Publication 62
1974

Marking codes for resistors
and capacitors

Amendment

No. 1
April 1988
to

Paragraphe 2 4 2

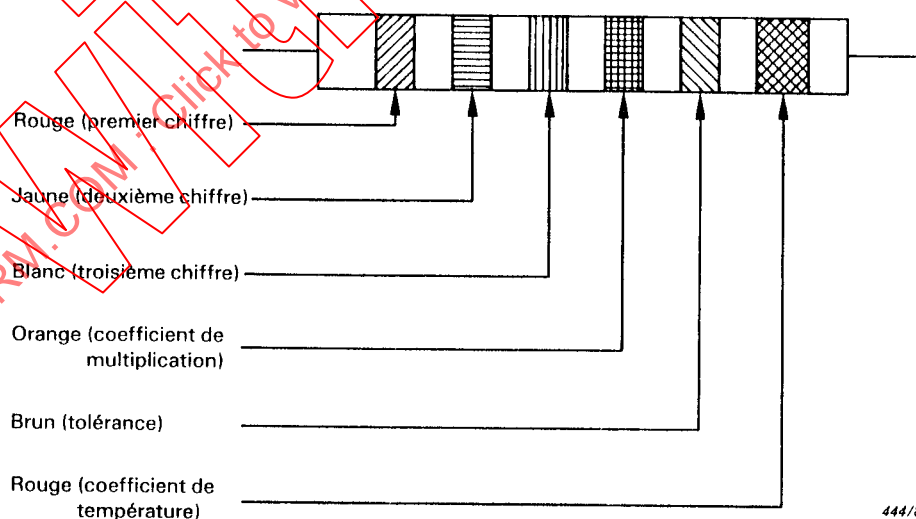
Changer la note comme suit

En vue d'éviter toute confusion, la dernière bande doit être 1,5 à 2 fois plus large que les autres bandes

Ajouter le nouveau paragraphe suivant:

2 4 3 Exemple de marquage par code de couleurs dans le cas de valeurs de résistance ayant trois chiffres significatifs et coefficient de température

Résistance de $249\ 000\ \Omega$ avec une tolérance de $\pm 1\%$ et un coefficient de température de $\pm 50 \times 10^{-6}\ ^\circ\text{C}$

Sub-clause 2 4 2

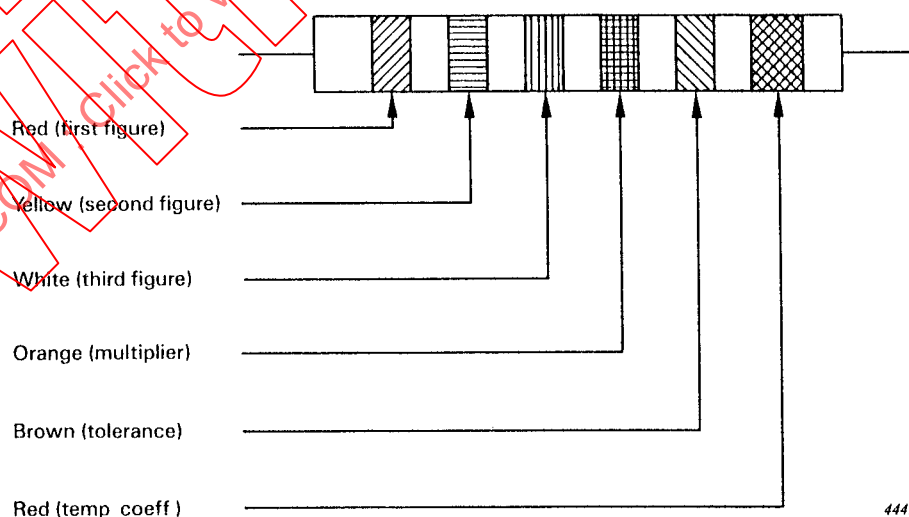
Change the note as follows

In order to avoid any confusion, the last band shall be 1.5 to 2 times wider than the other bands

Add the following new sub-clause:

2 4 3 Example of colour code marking for resistance values with three significant figures and temperature coefficient

Resistor of $249\ 000\ \Omega$ with a tolerance of $\pm 1\%$ and a temperature coefficient of $\pm 50 \times 10^{-6}\ ^\circ\text{C}$
